**Betreff**  
 vorhabenbezogener Beb.pl. Nr. 62 "Solarpark Vogtsreichenbach Süd-West" sowie 4. Änderung des FNP  
 - Abwägungsbeschluss  
 - Billigungs- und Auslegungsbeschluss

**Aufstellung des vorhabenbezogenen Bebauungsplanes „Solarpark Vogtsreichenbach Süd-West“ und der 4. Änderung des Flächennutzungsplanes im Parallelverfahren.**

**a) Auswertung der eingegangenen Stellungnahmen im Rahmen der Verfahren nach § 2 Abs. 2, § 3 Abs. 1 und § 4 Abs. 1 BauGB im Verfahren zur Aufstellung des vorhabenbezogenen Bebauungsplanes „Solarpark Vogtsreichenbach Süd-West“ und die 4. Änderung des Flächennutzungsplanes im Parallelverfahren des Marktes Cadolzburg;**

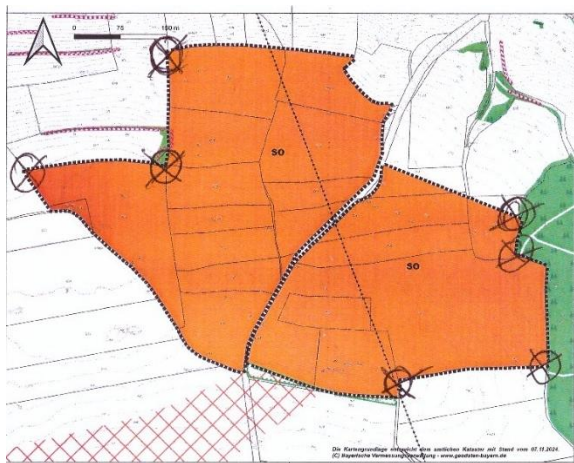
4.1. Landesjagdverband Bayern, Jägerschaft Fürth Stadt und Land e.V., E-Mail vom 19. März 2025	
<p>in dieser Stellungnahme beziehen wir uns nicht auf die rechtlichen Auswirkungen im Verhältnis Jagdgenossenschaft, Jagdpächter und den evtl. resultierenden Folgen durch die Befriedung der vorgesehenen Flächen.</p> <p>Der Anspruch auf Stellungnahme bzw. Mitsprache der Jägerschaft bei der Gestaltung von Ausgleichs-flächen außerhalb der Einfriedung ergibt sich aus der gesetzlichen Hege Verpflichtung für alle dem Jagdrecht unterstehenden, freilebenden Haar- und Federwildarten.</p> <p>Mit großem Interesse haben wir die vorliegende Planung bzw. das Entwicklungskonzept geprüft.</p> <p>Wir stellen fest, dass unsere Vorschläge aus vorangegangenen Verfahren, Rehwild -Durchschlüpfe und ein Dreireihiger Heckenaufbau bereits durch die Planer berücksichtigt wurden.</p> <p>Die Anzahl und Lage der Rehwild-Durchschlüpfe für dieses Vorhaben entnehmen Sie bitte dem Plan mit Handschriftlichen Markierungen im Anhang.</p> <p>Zu Bedenken geben wir, dass der sich am östlichen Ende des Planungsgebietes befindliche Lohwald mit ca. 30 ha, in der Deckungsarmen Jahreszeit das einzig nennenswerte Wald, bzw. Rückzugsgebiet, vor allen Dingen für Rehwild in weitem Umkreis darstellt.</p> <p>Verbindung mit der unmittelbar südlich anschließenden, auf Großhabersdorfer Gemeindegebiet geplanten Anlage, entsteht hier eine Abschneidung von Wildwechseln auf nahezu 2 km.</p> <p>Zwischen den zwei Anlagen ist lediglich ein freier Gelände Streifen von max, 30m (Standort des ehemaligen Bürgerwindrates das inzwischen</p>	<p>Die Stellungnahme wird zur Kenntnis genommen.</p> <p>Die Rehdurchschlüpfe werden in der Anzahl und Lage gemäß der beiliegenden Zeichnung festgesetzt. Diese verbindlichen Festsetzungen dienen explizit zur Konfliktvermeidung im Hinblick auf die nachfolgenden Aspekte.</p> <p>Die Stellungnahme wird zur Kenntnis genommen. Gegebenenfalls kann sich das Plangebiet oder Teile davon bei entsprechender Gewöhnung als zusätzliches Rückzugsgebiet etablieren.</p> <p>Die Stellungnahme wird zur Kenntnis genommen.</p> <p>Die Stellungnahme wird zur Kenntnis genommen.</p>

Rückgebaut ist) durch das Wild wechseln kann. Da dieser Trichter mit seiner engsten Stelle an der Ortsverbindungsstraße Vincenzenbronn-Vogtsreichenbach mündet, ist hier sicherlich mit einem erhöhten Wildunfall Aufkommen zu rechnen!

Was keinesfalls passieren darf, nachdem jetzt das Windrad abgebaut ist, dass diese freigewordene Fläche noch dem Großhabersdorfer Planungsgebiet zugeschlagen wird!

Auch am nördlichen Ende des Planungsgebietes, der schmale Korridor zwischen Zaun und den ersten Häusern Vogtsreichenbach, wird es zu einem konzentrierten Wildwechsel mit erhöhter Unfallgefahr kommen.

Die Fläche befindet sich im Gemeindegebiet von Großhabersdorf. Durch die kommunale Planungshoheit der Gemeinden hat der Markt Cadolzburg hierbei lediglich die Chance durch Beteiligung in einem dafür notwendigen Bebauungsplanverfahren als Nachbargemeinde auf die Problematik aufmerksam zu machen und darauf hinzuwirken, dass ein solches Vorhaben nicht verwirklicht wird. Informationen, dass eine derartige Erweiterung geplant ist, liegen nicht vor.

Die Stellungnahme wird zur Kenntnis genommen. Maßnahmen zur Reduzierung der Wildunfallgefahr, etwa in Form von Beschilderung oder verkehrsberuhigenden Einrichtungen, sind außerhalb des Bauleitplanverfahrens möglich, beispielsweise im Rahmen verkehrsrechtlicher Anordnungen. Im Rahmen des Bauleitplanverfahrens können hierzu keine Regelungen getroffen werden.

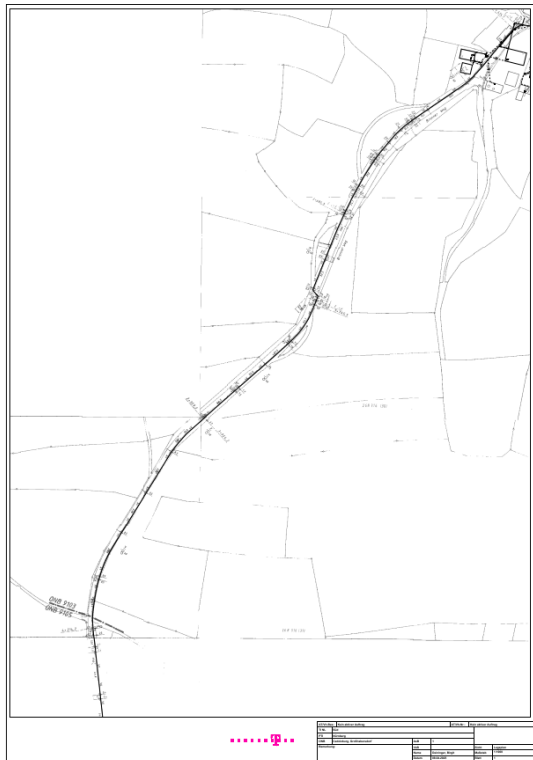
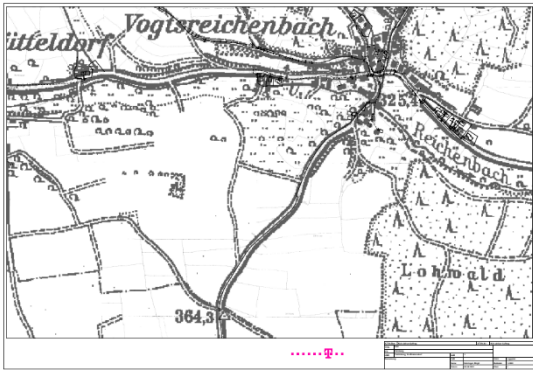
4.3	Deutsche Bahn AG – DB Immobilien, E-Mail vom 21. März 2025	
	<p>mit der Bitte um Kenntnisnahme erhalten Sie anbei das DB Hinweisblatt zur Berücksichtigung im Verfahren.</p> <p style="text-align: center;"><b><u>Hinweisblatt</u></b></p> <p style="text-align: center;"><b>zur Beteiligung der Deutschen Bahn AG bei Bau- und Planungsvorhaben im Bereich von einer Entfernung ab 200 Meter zu aktiven Bahnbetriebsanlagen</b></p> <p>Sehr geehrte Damen und Herren, wir möchten Sie darauf hinweisen, dass sich Ihr geplantes Bau-/Planungsvorhaben in einem Umkreis von mehr als 200 Metern von aktiven Bahnbetriebsanlagen der Deutschen Bahn AG befindet.</p> <p>Grundsätzlich gehen wir aufgrund der gegebenen Entfernung davon aus, dass ihr Vorhaben keinen Einfluss auf den Bahnbetrieb haben wird. Vorsorglich weisen wir jedoch auf Ihre Sorgfaltspflicht als Vorhabensträger hin. Ihre geplanten Maßnahmen dürfen keine negativen Auswirkungen auf Bahnanlagen haben. Auswirkungen auf Bahndurchlässe sowie Sichtbehinderungen der Triebfahrzeugführer durch Blendungen, Reflexionen oder Staubeentwicklungen sind zu vermeiden. Außerdem ist zu beachten, dass Bahnübergänge durch erhöhtes Verkehrsaufkommen und den Einsatz schwer beladener Baufahrzeuge nicht beeinträchtigt werden dürfen.</p> <p>Darüber hinaus bitten wir um Beachtung folgender Hinweise:</p> <ul style="list-style-type: none"> <li>• Zukünftige Aus- und Umbaumaßnahmen im Zusammenhang mit dem Eisenbahnbetrieb sind der Deutschen Bahn AG weiterhin zweifelsfrei und ohne</li> </ul>	<p>Die Stellungnahme wird zur Kenntnis genommen. Die Belange der Bahn werden offensichtlich nicht beeinträchtigt.</p>

<p>Einschränkungen im öffentlichen Interesse zu gewähren.</p> <ul style="list-style-type: none"> <li>• Durch den Eisenbahnbetrieb und der Erhaltung der Bahnanlagen entstehen Emissionen (insbesondere Luft- und Körperschall, Abgase, Funkenflug, Abriebe z.B. durch Bremsstäube, elektrische Beeinflussungen durch magnetische Felder etc.), die zu Immissionen an benachbarter Bebauung führen können.</li> <li>• Die Herausgabe von Verkehrsdaten in Bezug auf Lärm (zur Berechnung von Schallemissionen, -immissionen, Erstellung schalltechnischer Untersuchungen und Planung von Schallschutzmaßnahmen) erfolgt zentral durch Deutsche Bahn AG, Umwelt, Projekte Lärmschutz, Caroline-Michaelis-Straße 5 - 11, 10115 Berlin.</li> <li>• Eine Betroffenheit von betriebsnotwendigen Kabeln und Leitungen im Umkreis von mehr als 200 Metern zu unseren DB Liegenschaften ist uns nicht bekannt. Ein sicherer Ausschluss kann unsererseits allerdings nicht erfolgen. Falls im Baubereich unbekannte Kabel aufgefunden werden, ist die DB AG, DB Immobilien, unverzüglich zu informieren.</li> <li>• Wird aufgrund des Vorhabens eine Kreuzung der vorhandenen Bahnstrecken mit Kanälen, Wasserleitungen o.ä. erforderlich, so sind hierfür entsprechende Kreuzungs- bzw. Gestattungsanträge zu stellen. Die notwendigen Informationen zur Antragsstellung finden Sie online unter: <a href="http://www.deutschebahn.com/Leitungskreuzungen">http://www.deutschebahn.com/Leitungskreuzungen</a> und <a href="http://www.deutschebahn.com/Gestattungen">http://www.deutschebahn.com/Gestattungen</a></li> <li>• Aus den eingereichten Unterlagen gehen keine Hinweise auf bestehende Vereinbarungen zu Gunsten der DB AG und der mit dieser nach § 15 AktG verbundenen Unternehmen (Dienstbarkeiten, schuldrechtliche Vereinbarungen etc.) hervor. Besteht ein entsprechender Sachverhalt, so sind die für die Beurteilung der zu entscheidenden Fragen erforderlichen Angaben zu ergänzen und uns erneut zur Stellungnahme vorzulegen.</li> </ul>

<p><b>Beschluss:</b></p>	
<p>1. Der Bau- und Umweltausschuss nimmt die Stellungnahme der Deutschen Bahn AG vom 21. März 2025 zur Kenntnis.</p>	
<p>2. Die Belange der Deutschen Bahn werden durch das Vorhaben offensichtlich nicht beeinträchtigt.</p>	
<p><b>Beschlossen Ja: 7 / Nein: 1 / Anwesend: 8 / persönlich beteiligt: 0</b></p>

Bestandsplan

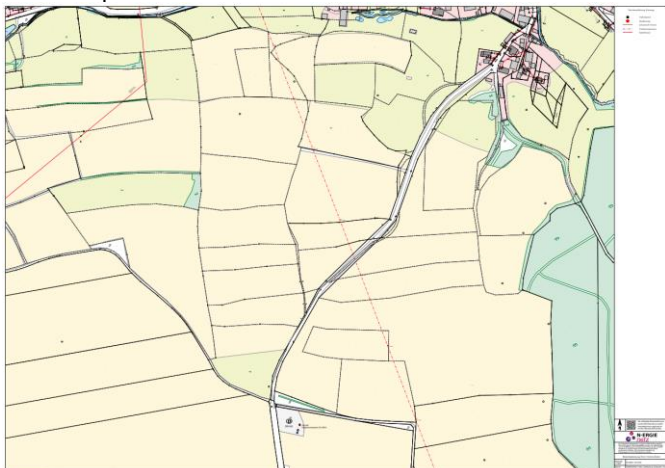
<b>4.5.</b>	<b>N-ERGIE Netz GmbH, E-Mail vom 10. April 2025</b>
in der Anlage erhalten Sie einen Bestandsplan der N-ERGIE	Die Stellungnahme wird zur Kenntnis

<p>Netz GmbH und der von uns gegebenenfalls im Rahmen einer Betriebsführung mitbetreuten Versorgungsanlagen im oben genannten Bereich.</p> <p>Der Bestandsplan enthält Anlagen der N-ERGIE Netz GmbH und besitzen nur informellen Charakter.</p> <p>Zusätzlich zu den auf dem überlassenen Plan bekannt gegebenen Anlagen können sich vor Ort weitere im Eigentum Dritter stehende Anlagen - insbesondere Kabel, Rohre oder Leitungen zum Anschluss von Erneuerbaren Energieanlagen - befinden, für die wir nicht zuständig sind.</p> <p>Über diese können wir keine Auskunft geben und diese sind deshalb auch nicht im Planwerk dokumentiert. Hierfür ist der jeweilige Anlagenbetreiber zuständig.</p> <p>Netzerneuerungen oder Neuverlegungen sind zum jetzigen Zeitpunkt nicht vorgesehen.</p> <p>Der Geltungsbereich wird von unserer 20 kV-Freileitung überquert. Den Leitungsverlauf und die Schutzzone (Baubeschränkungsbereich) haben wir eingetragen. Die Maße beziehen sich auf die Mitte des jeweiligen Spannungsfeldes. Eine Reduzierung des Baubeschränkungsbereiches in Richtung der Leitungsmaste ist möglich.</p> <p>Bitte übernehmen Sie die Angaben in den Bebauungsplan.</p> <p>Bei der Errichtung von Bauwerken außerhalb der Leitungsschutzzone werden sowohl die Bestimmungen der DIN EN 50341-1 bzw. der DIN VDE 0210 als auch die Werte der 26. BImSchV eingehalten.</p> <p>Die Errichtung von Bauwerken, technischen Anlagen, Solarmodulen, Straßen, Park- und Lagerplätzen etc. im Baubeschränkungsbereich ist zwar grundsätzlich möglich, jedoch müssen diese in jedem Fall vorher von uns geprüft werden.</p> <p>An den Masten 21, 22, 25 und 26 unserer 20 kV-Freileitung müssen erhöhte Sicherheiten nachgerüstet werden. Die Kosten für den erforderlichen Leitungsumbau sind vom Verursacher zu übernehmen, bzw. werden diese nach den eventuell bestehenden Verträgen geregelt.</p> <p>Das Geländeniveau im Schutzzonenbereich der Freileitung darf nicht verändert werden und zu den bestehenden Maststandorten ist ein Abstand von mind. 5 Meter einzuhalten.</p> <p>Der ungehinderte Zugang und die Zufahrt zur Leitungstrasse und den Maststandorten müssen für Reparatur- und Wartungsarbeiten jederzeit gewährleistet sein. Deshalb ist ein Wartungstreifen (siehe Baubeschränkungsbereich) freizuhalten.</p> <p>Tore und Wege sind so anzuordnen, dass die Zufahrt zum Wartungstreifen und zu den Leitungstrassen auch für schweres Gerät, wie z.B. Unimog (mind. 3m) möglich ist. Außerdem sind die Tore mit einer Doppelschließanlage auszustatten, bzw. muss ein Schlüsselkasten mit N-ERGIE-Schließung errichtet werden.</p>	<p>genommen.</p> <p>Der Hinweis wird zur Kenntnis genommen.</p> <p>Der Hinweis wird zur Kenntnis genommen.</p> <p>Die Festsetzung gem. § 9 Abs. 1 Nr. 13 wird angepasst.</p> <p>Die Planunterlagen werden ergänzt.</p> <p>Die Stellungnahme wird zur Kenntnis genommen.</p> <p>Die Angaben werden in die Begründung des vorhabenbezogenen Bebauungsplanes übernommen. Kostenträger ist der Vorhabenträger. Der Vorhabenträger hat sich eigenverantwortlich mit der N-ERGIE Netz GmbH in Verbindung zu setzen und die erforderlichen Abstimmungen zu veranlassen.</p> <p>Eine entsprechende Festsetzung zur Sicherung des Geländeniveau gem. §9 Abs. 1 Nr. 17 wird getroffen. Durch die Festsetzung gem. § 9 Abs. 1 Nr. 2 wurde die Freihaltung des 5 Meter Bereichs bereits sichergestellt.</p> <p>Ein entsprechender Streifen wird freigehalten. Die Festsetzung gem. § 9 Abs. 1 Nr. 2 wird angepasst.</p> <p>Die Hinweise werden beachtet und in die Begründung zum vorhabenbezogenen Bebauungsplan aufgenommen.</p>

Für die Leitungstrasse besteht eine Bewuchsbeschränkung. Der Ausübungsbereich und die maximalen Wuchshöhen sind in den jeweiligen Dienstbarkeiten geregelt. Beim Pflanzen von Bäumen sind die Schutzabstände nach DIN EN 50341-1 bzw. DIN VDE 0210 einzuhalten.

Die Stellungnahme wird zur Kenntnis genommen.

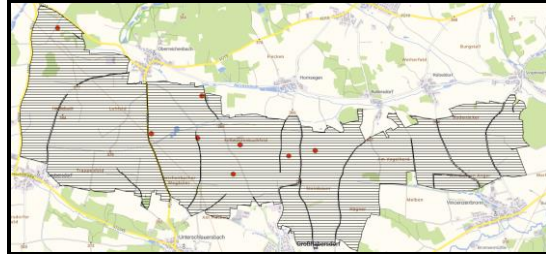
4.9.1.	Regierung von Mittelfranken, Höhere Landesplanungsbehörde, E-Mail vom 23. April 2025
<p>die Regierung von Mittelfranken nimmt als höhere Landesplanungsbehörde anhand der von ihr in dieser Eigenschaft ausschließlich zu vertretenden überörtlich raumbedeutsamen Belange der Raumordnung und Landesplanung zu o.g. Bebauungsplanentwurf wie folgt Stellung:</p> <p>Der Markt Cadolzburg beabsichtigt südwestlich des Ortsteils Vogtsreichenbach den Flächennutzungsplan zu ändern, um die planungsrechtlichen Voraussetzungen zur Aufstellung einer Freiflächenphotovoltaikanlage zu schaffen. Am vorgesehenen Standort soll ein Sonstiges Sondergebiet mit Zweckbestimmung „Freiflächen-Photovoltaikanlage“ ausgewiesen werden. Im wirksamen Flächennutzungsplan werden die Flächen bisher als Flächen für die Landwirtschaft dargestellt. Der Änderungsbereich umfasst ca. 27,4 ha. Im</p>	<p>Die Stellungnahme wird zur Kenntnis genommen.</p> <p>Der Sachverhalt wird dargestellt.</p>

liegt demnach ein Fehler in der Alternativenprüfung vor. Wäre die aktuelle Feldvogelkulisse Kiebitz einbezogen worden, hätte der ausgewählte Standort nicht gewählt werden dürfen.

Aufgrund dessen wurde sich intensiv mit dem Standort innerhalb der Feldvogelkulisse Kiebitz auseinandergesetzt.

Die Feldvogelkulisse Kiebitz weist eine ausgeprägte Ost-West-Ausrichtung auf und erstreckt sich über eine Breite von etwa 6,5 km bei einer vergleichsweise geringen Nord-Süd-Ausdehnung von rund 1,8 km. Der laut den Daten der Fachinformationsplattform Karla.Natur nächstgelegene, innerhalb der Kulisse kartierte Nachweis eines Kiebitzes befindet sich in einer Entfernung von rund 2 km zum geplanten Standort und stammt aus dem Jahr 2019.

Die Auswertung der Kartendarstellung in Kombination mit den tabellarischen Nachweisen zeigt, dass sich die dokumentierten Kiebitzvorkommen innerhalb der Feldvogelkulisse auf die weiß markierten Messtischblätter konzentrieren. Obwohl die Kulisse bis zum östlich angrenzenden Wald ausgewiesen wurde, liegen diese Vorkommen mindestens 1,5 bis 2 km vom geplanten Vorhabengebiet entfernt.

<p>Die als Vorbelastung herangezogene WEA im südlichen Bereich existiert nicht mehr. Aus diesem Grund kann diese auch nicht als Vorbelastung gesehen werden.</p> <p>Aus naturschutzfachlicher Sicht kann aus oben genannten Gründen der Änderung des Flächennutzungsplans zur Aufstellung des vorhabenbezogenen Bebauungsplans nicht zugestimmt werden. Es wird dringend geraten, eine Fläche außerhalb naturschutzfachlich sensibler Bereiche zu wählen.</p>	<p>Die tabellarischen Daten verdeutlichen, dass insbesondere in den Jahren 2021 und 2022 punktuell Ereignisse mit einer hohen Anzahl an Kiebitzen (bis zu 250 Individuen) auftraten. Nach 2022 wurden derartige Massenansammlungen nicht mehr registriert. Das Zentrum der Vorkommen liegt deutlich im Bereich der in Abbildung dargestellten Messtischblätter.</p> <p>Das Vorhabengebiet befindet sich am östlichen Rand der Kulisse, in unmittelbarer Nähe zu Gehölzstrukturen. Solche Strukturen sind für den Kiebitz, der großflächige, in alle Richtungen einsehbare Offenlandhabitate bevorzugt, in der Regel wenig attraktiv. Seit mindestens 2015 liegen aus diesem Randbereich keine Nachweise für Kiebitzvorkommen vor. Aufgrund der Habitatstrukturen ist auch künftig nicht von einer wesentlichen Eignung dieses Gebietsteils als Kiebitzlebensraum auszugehen.</p> <p>Auf Grundlage dieser Befunde ist nicht davon auszugehen, dass das Vorhaben zu einer erheblichen Beeinträchtigung aktuell genutzter oder potenziell bedeutender Kiebitzlebensräume führt. Auch zukünftige Massenvorkommen wie in den Jahren 2021 und 2022 werden nicht berührt, da deren Zentrum in einem mehr als 1,5 km entfernten Bereich der Kulisse liegt.</p> <p>In der Gesamtabwägung wird daher festgestellt, dass die Lage des Solarparks trotz seiner Lage innerhalb der Feldvogelkulisse Kiebitz als geeignet anzusehen ist. Die gewählte Standortlage am Randbereich der Kulisse, die Abwesenheit relevanter Vorkommen im unmittelbaren Umfeld sowie die strukturelle Einschränkung der Habitatqualität führen zu der fachlichen Einschätzung, dass erhebliche Beeinträchtigungen des Kiebitzes durch das Vorhaben nicht zu erwarten sind. Aus diesen Gründen wird im Sinne der Einzelfallentscheidung an dem Standort trotz der Lage innerhalb der Feldvogelkulisse Kiebitz festgehalten.</p> <p>Die Begründung und der Umweltbericht werden fortgeschrieben.</p> <p>Die Standortalternativenprüfung im Umweltbericht wird überarbeitet. Am Standort des Vorhabens wird festgehalten.</p>
